ARPAE
Agenzia regionale per la prevenzione, l'ambiente e l'energia
dell'Emilia - Romagna

Determinazione dirigenziale	n. DET-AMB-2017-764 del 16/02/2017
Oggetto	Società Agricola Guidi di Roncofreddo s.s., macello sito in Comune di Roncofreddo Strada Provinciale Musano n. 2755: D.Lgs. 152/06 e s.m.i., modifica non sostanziale di AIA per nuova linea di lavorazione galletti.
Proposta	n. PDET-AMB-2017-790 del 16/02/2017
Struttura adottante	Struttura Autorizzazioni e Concessioni di Forlì-Cesena
Dirigente adottante	ROBERTO CIMATTI

Schema a blocchi del processo produttivo IPPC

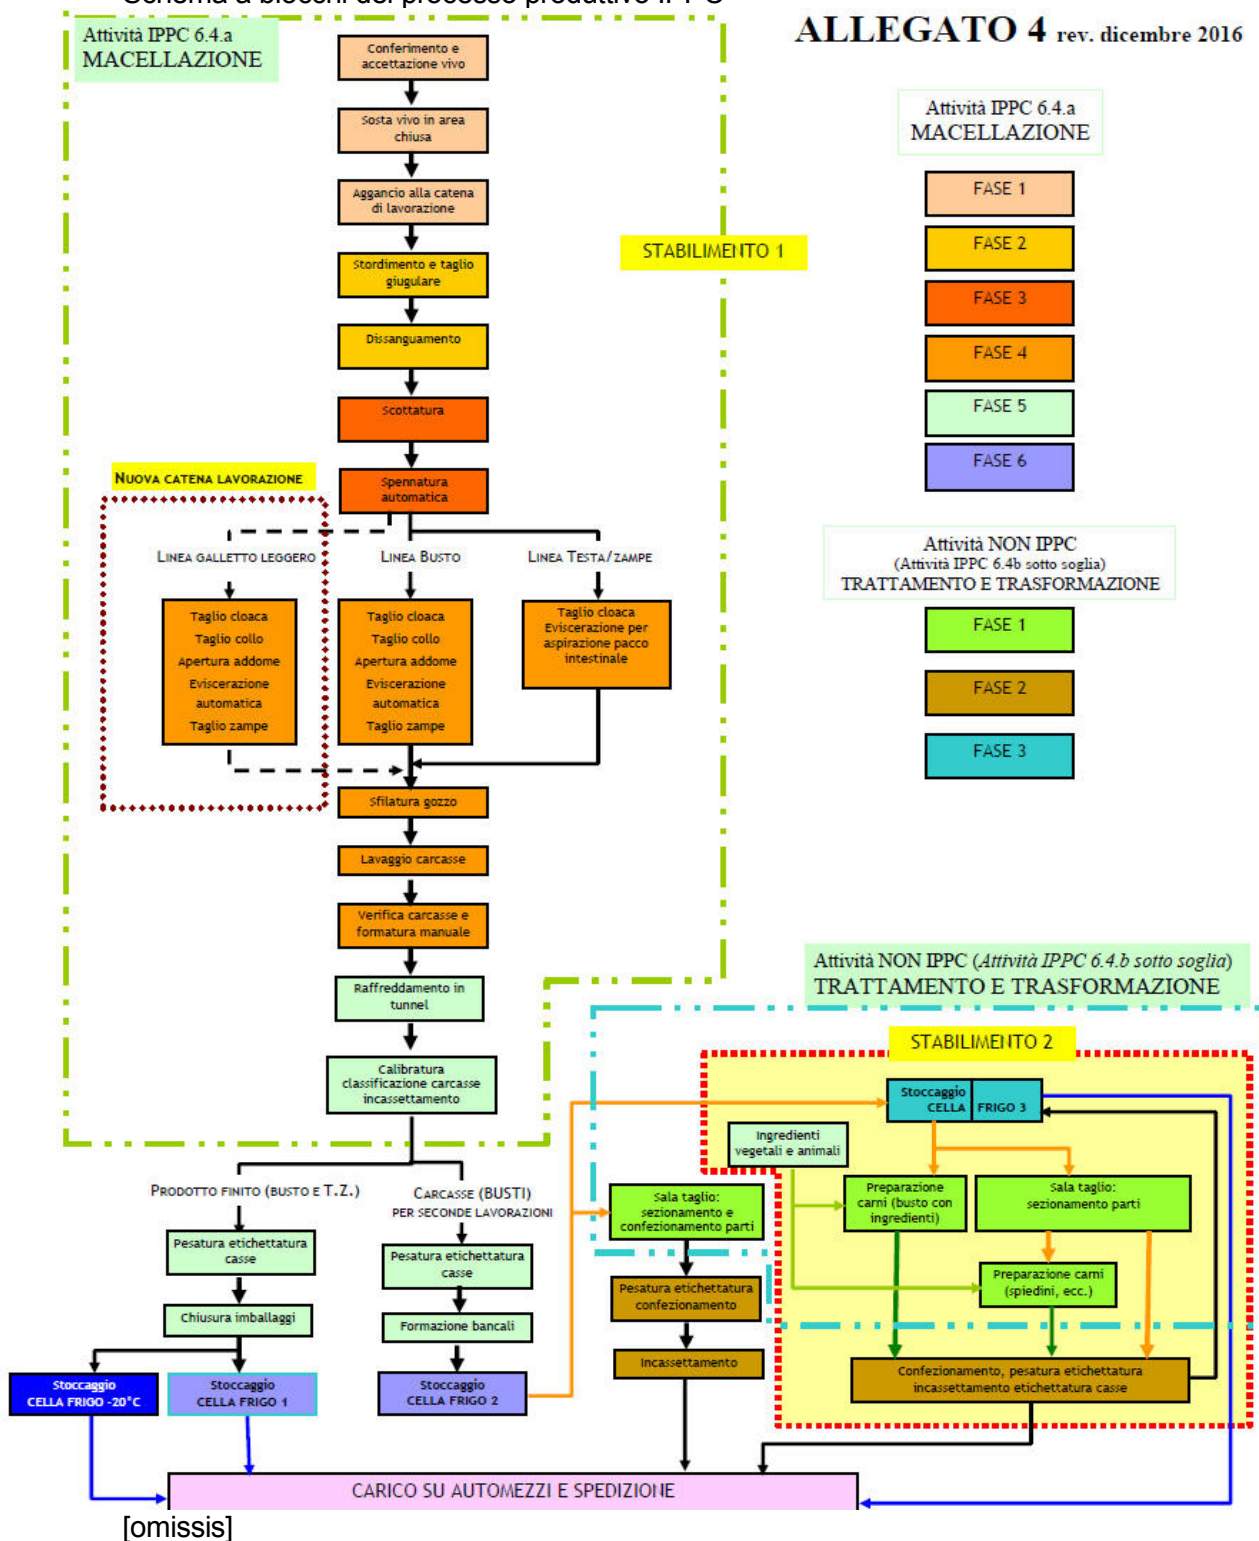
- 1.2 viene sostituito il paragrafo **C1.2 Descrizione del processo produttivo e dell'attuale assetto impiantistico** di cui alla Delibera di Giunta Provinciale n. 439 del 30/10/2012 prot. gen. n. 101877/2012 come di seguito riportato:

Sono presenti due linee di eviscerazione che lavorano in modo alternativo di cui una dedicata agli animali di piccola pezzatura (peso inferiore a 1 kg).

Schema a blocchi delle linee di adduzione e trattamento acque per uso sanitario e industriale

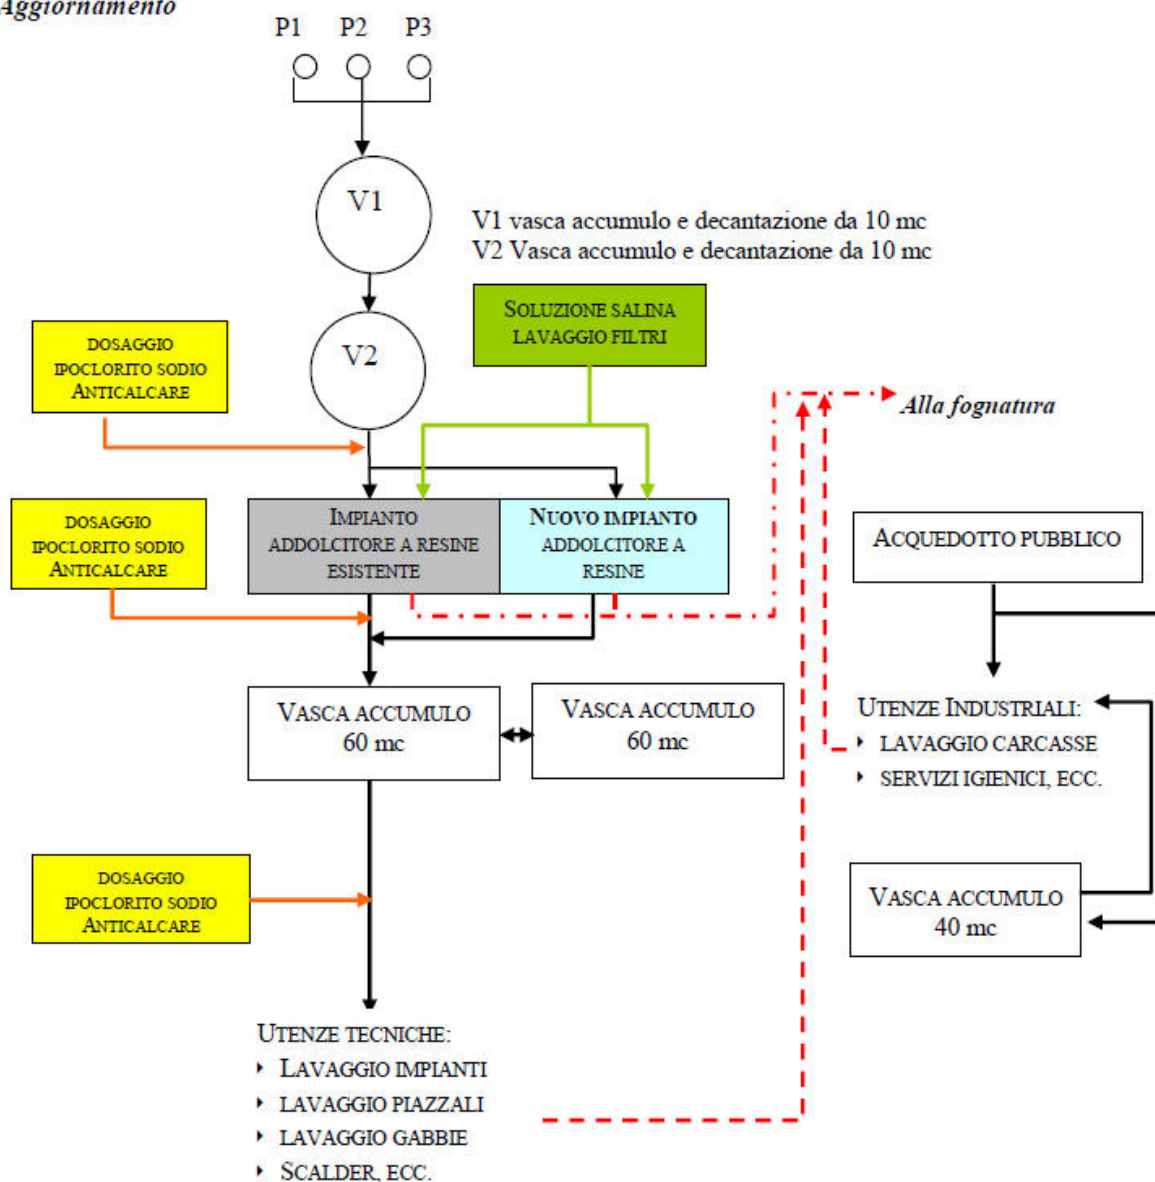
- 1.5 viene integrato il paragrafo **C2.5 Consumo di risorse e materie prime**, sezione **Consumo di risorse idriche**, nella parte relativa alla descrizione delle acque sotterranee, di cui alla Delibera di Giunta Provinciale n. 439 del 30/10/2012 prot. gen. n. 101877/2012 come di seguito riportato:
